**REGULERINGSFORSLAG TIL
OFFENTLIG ETTERSYN**

Fagnotat

Vår referanse: PLAN-2023/11595-84

**Forslag til detaljregulering – offentlig ettersyn
Fana, Gnr. 40, Bnr. 420, Sørhaugen, Skjold
arealplan-ID 71320000**

Figur 5. Utsnitt av felt B/T, og anbefalinger om redusert fotavtrykk i sørøst.

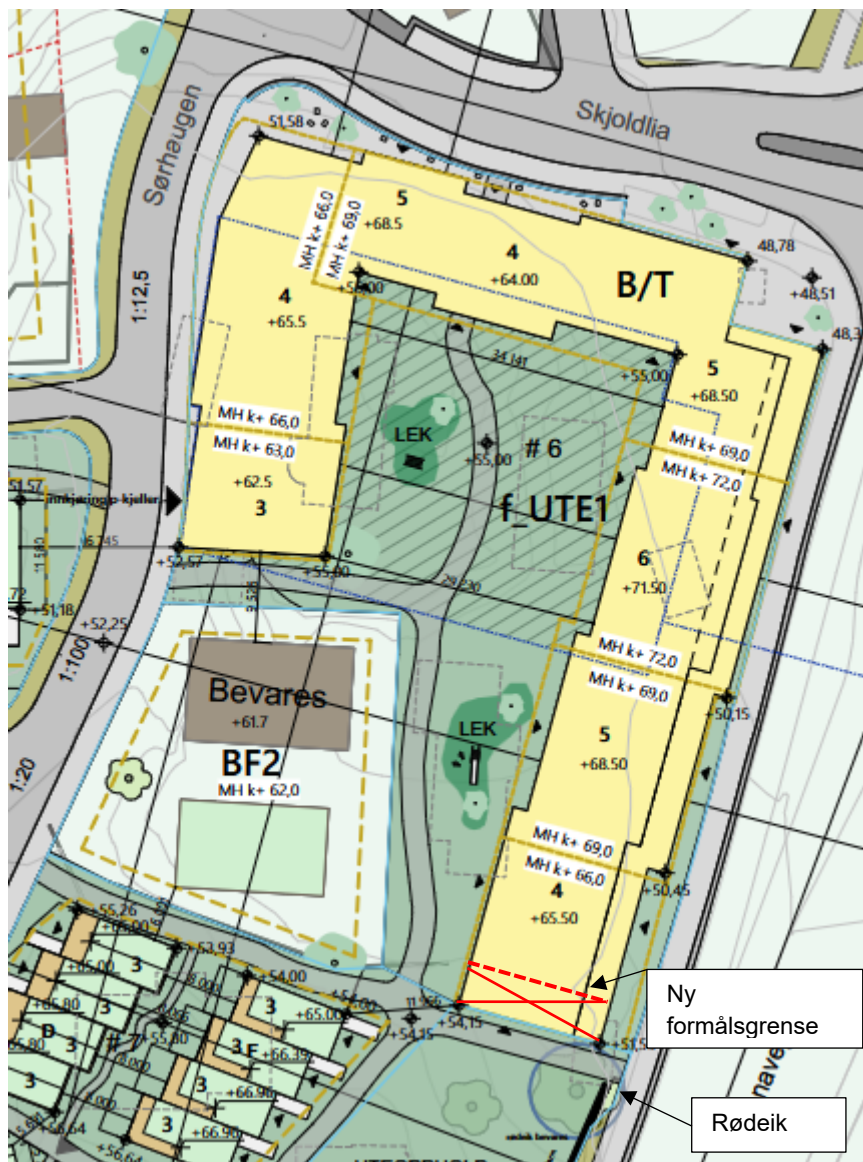
PBE har åpnet for at fem etasjer kan aksepteres mot Fanavegen i øst, og unntaksvis mot Skjoldlia nord, mot at terreng blir ivaretatt i sørvest. Oversikt over plangrep (figur 4) viser et fotavtrykk som har økt i sørvest og sørøst gjennom planprosessen. PBE har bedt om justering av fotavtrykk i sørvest for å bevare terreng og sikre en grønn buffer. I sørøst har vi vurdert at bebyggelsen må trekkes lenger nord for å bedre ivareta rødeik og gi mer rom mellom bebyggelsen. Ved førstegangsbehandling av saken har PBE kommet frem til at fotavtrykk i sørvest likevel kan anbefales slik som foreslått. Dette med utgangspunkt i forslagsstillers vurderinger i parkeringsanlegg notat datert 01.10.2024, som begrunner at terrenget i større grad er opparbeidet. Vi ser også at fotavtrykk ikke forringer kvalitetene ved f_UTE1, og det er tilstrekkelig rom mellom bebyggelsen. Vi fastholder vår anbefaling om reduksjon av bebyggelsen i sørøst for å i større grad hensynta rødeik og behov for mer rom mellom bebyggelse i sør, se anbefaling i figur 5. Dette må justeres til sluttbehandling.

Figur 6. Snitt fra tidligere i prosessen uten en høy toppetasje (øverst) og innlevert planforslag (nederst), hvor det foreslås inntil seks etasjer med en ekstra høy toppetasje.

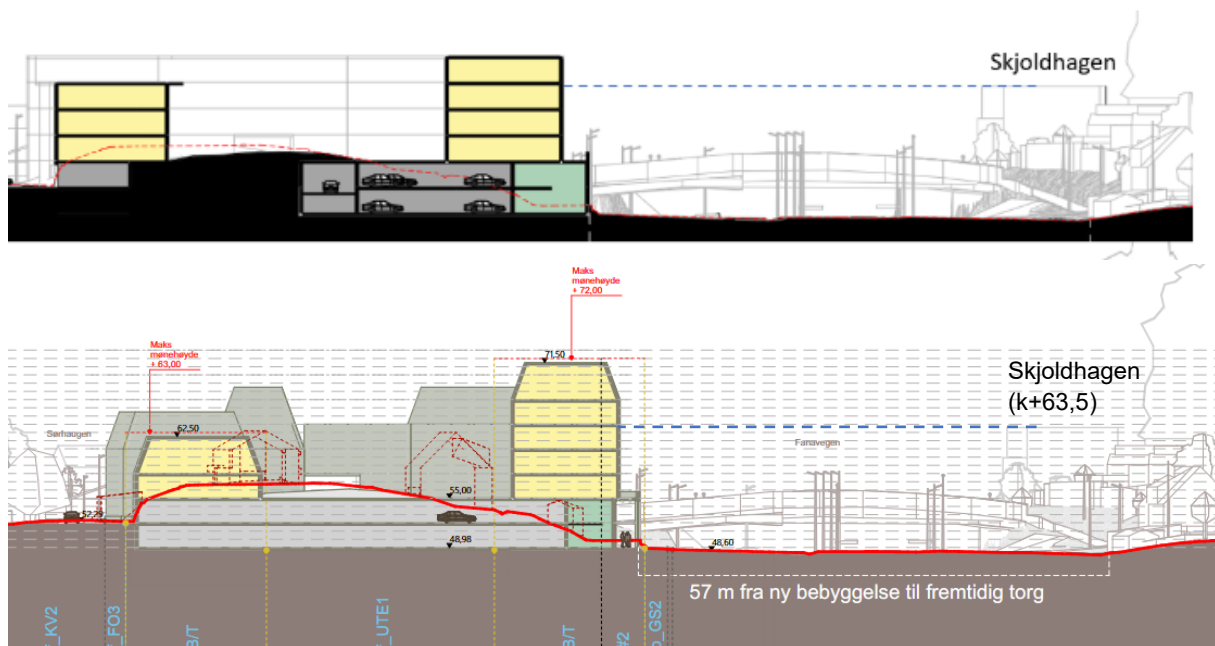
Innlevert planforslag foreslår bebyggelse på inntil seks etasjer mot Fanavegen og utfordrer derfor PBE sine tilbakemeldinger. Med de oppgitte kotehøyder i prosjektet tilsvarer seks

etasjer en høyde på ca. 23 m (kotehøyde +72). Til sammenligning er Skjoldhagen bygget i fem etasjer, med en byggehøyde på 17,5 m fra planert terreng mot Fanavegen (maks byggehøyde k+63,5 m). I felt B/T er første etasje planlagt med en høyde på 6 m, for å ta opp terrengforskjell i bakkant, og dette er medvirkende til at bygget blir så høyt. PBE er positiv til en høy første etasje som gir en fleksibilitet i bruken av arealene, men antall etasjer blir noe misvisende i denne saken. I tillegg foreslås en høy toppetasje (ca. 4m) som er med på å dra opp høydene. En byggehøyde på inntil fem etasjer som anbefalt gjennom prosessen vil være ruvende i området sett i forhold til både omkringliggende bebyggelse og Skjoldhagen med de etasjehøyder som foreslås. PBE kan derfor ikke anbefale seks etasjer som foreslått i planforslaget. Ved videre bearbeiding til sluttbehandling må antall etasjer reduseres. Vi anbefaler også at toppetasjen nedskaleres slik at høydene kan reduseres ytterligere, og være mer i tråd med våre tidligere tilbakemeldinger.

PBE er positiv til de variasjonene som er vist i byggehøydene, og en slik variasjon må sikres innenfor maks tillate byggehøyder anbefalt gjennom prosessen.

Figur 7. Utsnitt av illustrasjonsplan som viser felt BK3.

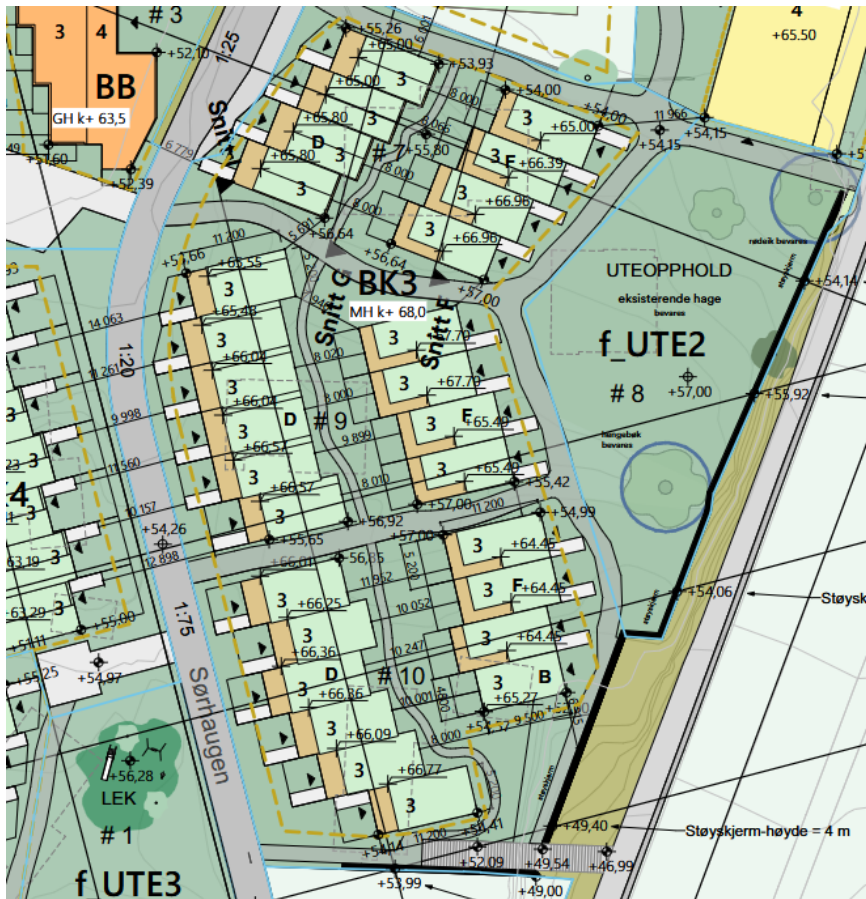
I innlevert planforslag er det foreslått ca. 61 rekkehus fordelt i felt BK1-BK6. Rekkehusene har en aksebredde på 4,8 til 5,6 meter. PBE vurderer at rekkehusstrukturen i innlevert planforslag fremstår for tett og for høy, og det er vist lite variasjon i rekkehusene. Dette gjelder særlig innenfor BK3, se figur 7.

Figur 8. Snitt gjennom felt BK3, sett mot øst.

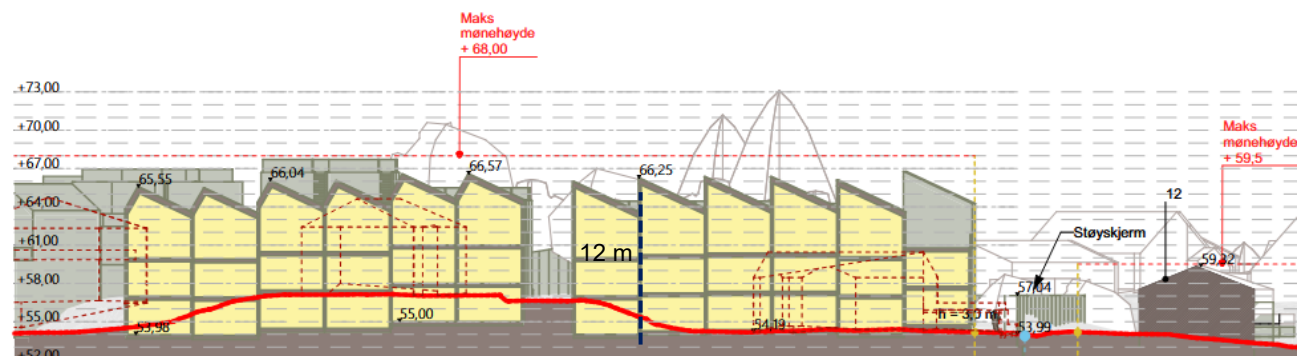
BK3 er illustrert med en byggehøyde på inntil 12 m i vestlig del, og 8-10 m bredde mellom de to langrekkene. Foreslåtte byggehøyder, sammen med begrenset bredde mellom langsidenene, gjør at byggene virker ruvende og vil ikke gi gode arealer mellom byggene. PBE vurderer derfor at byggene i felt BK3 er for høye, særlig i vestlige del. Snitt i figur 9 viser også at det kan jobbes videre med en bedre terrengtilpassning, sett i forhold til terrengnivå i f_UTE. Feltet må bearbeides hvor det blir sikret en større variasjon av byggehøyder for å bryte opp skalaen og krav til byromsbredde må være ivare tatt mellom langsidenene. PBE vil ta stilling til hvilke byggehøyder som skal anbefales når plangrep er bearbeidet. Vi vurderer videre at det sørlige enderekkehuset i rekke D må utgå for å sikre en tilstrekkelig åpning mot trappeforbindelse og bedre mobilitet innad i området. Det vil også sikre mer rom mellom bebyggelsen i sørlig del.

Figur 9. Snitt gjennom felt BK5 og BK3, sett mot nord.

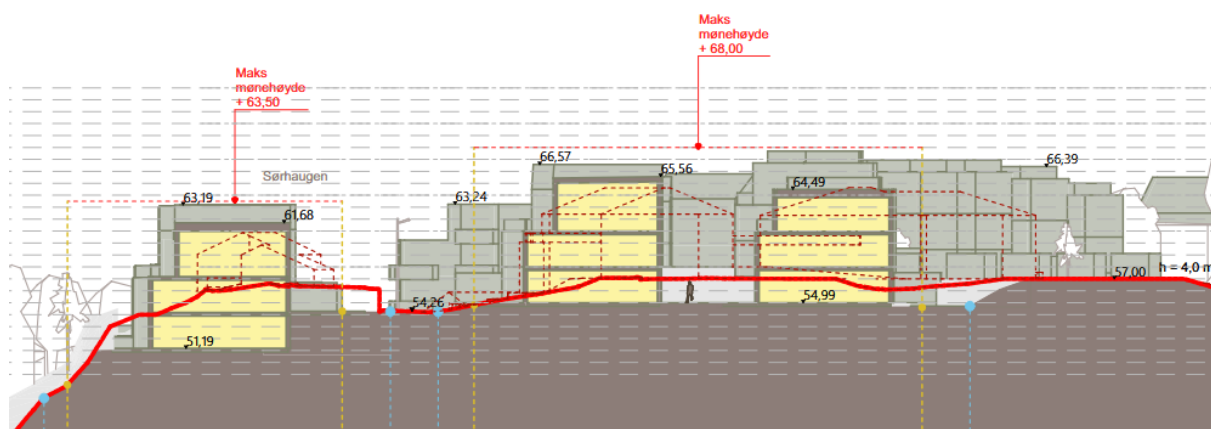
De fire sørligste enhetene i BK5 vil fremstå ruvende og kan ikke aksepteres slik som foreslått. Her vurderer PBE at byggehøyder må nedskaleres med minimum en etasje, slik at det sikres en menneskelig skala og bedre overgang til felt BK6. Innenfor BK4 og resterende del av BK5 vil foreslåtte byggehøyder kunne aksepteres, da rekkehus vil fremstå lavere fra indre gårdsrom grunnet terrengforskjeller.
